## **PLAN LOCAL D'URBANISME INTERCOMMUNAL DES CÉVENNES DES HAUTS GARDONS**

### **1<sup>ère</sup> MODIFICATION SIMPLIFIEE**

#### **PIÈCE 1 : RAPPORT DE PRESENTATION**

*Document provisoire du 13 février 2025*

Extrait de la pièce 4.2. avant modification

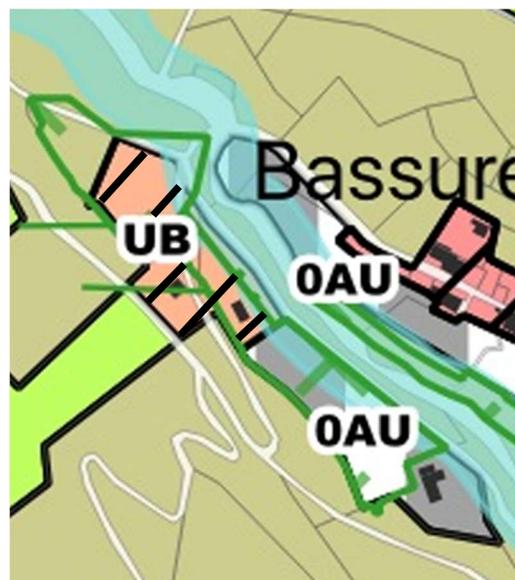
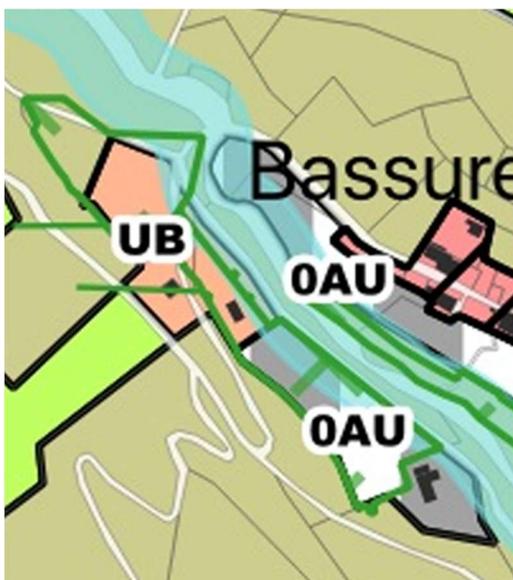
Les couvertures en tuiles canal ou mécaniques (type « marseillaise »), réalisées en terre cuite de teinte claire ou orangée ne sont pas autorisées sur la commune. Ainsi une modification de la cartographie doit être réalisée car initialement la zone Ub du centre bourg de Bassurel le permettait. Cette zone Ub doit passer en zone Ub secteur « TL ».

Extrait de la pièce 4.2. avant modification

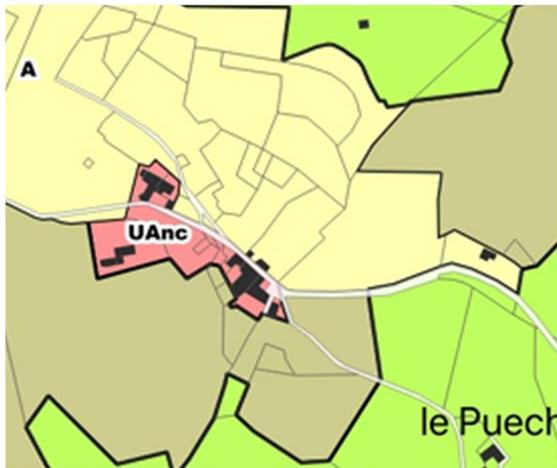
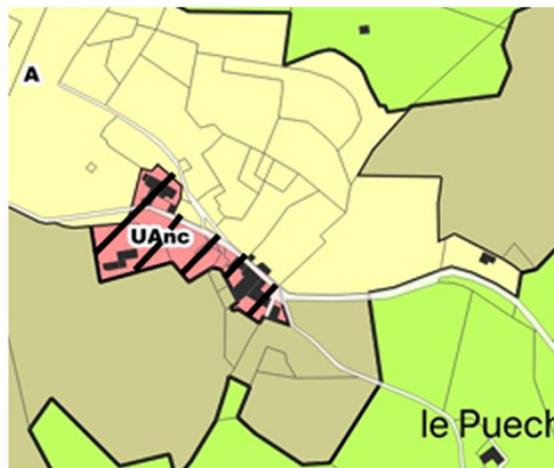
Les couvertures en tuiles canal ou mécaniques (type « marseillaise »), réalisées en terre cuite de teinte claire ou orangée ne sont pas autorisées sur la commune. Ainsi une modification de la cartographie doit être réalisée sur le lieu dit du Mas Roger situé à proximité du Puech. Ainsi cette zone UAnc doit passer en secteur « TL ».

Extrait de la pièce 4.2. avant modification

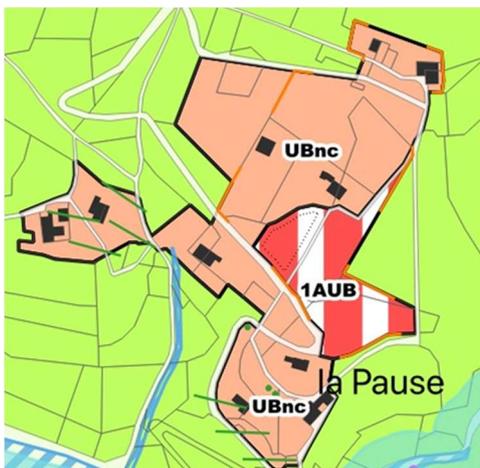
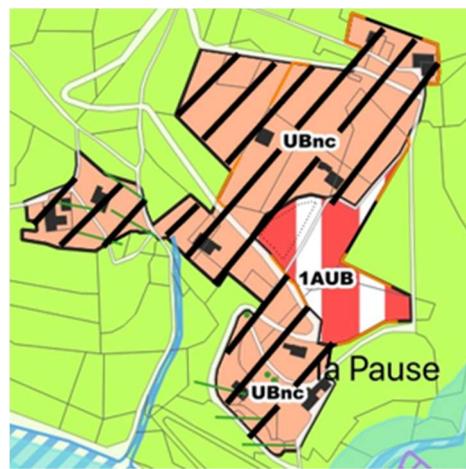
Les couvertures en tuiles canal ou mécaniques (type « marseillaise »), réalisées en terre cuite de teinte claire ou orangée sont autorisées seulement dans la zone nord du bourg de Sainte Croix Vallée Française et sur le Hameau de Pont Ravager. Ainsi une modification de la cartographie doit être réalisée sur les hameaux La Pause, La Bessède, La Rouveyrette ainsi que la partie du bourg située au sud du Gardon de Sainte Croix afin que ces zones soient identifiées en secteur « TL ».
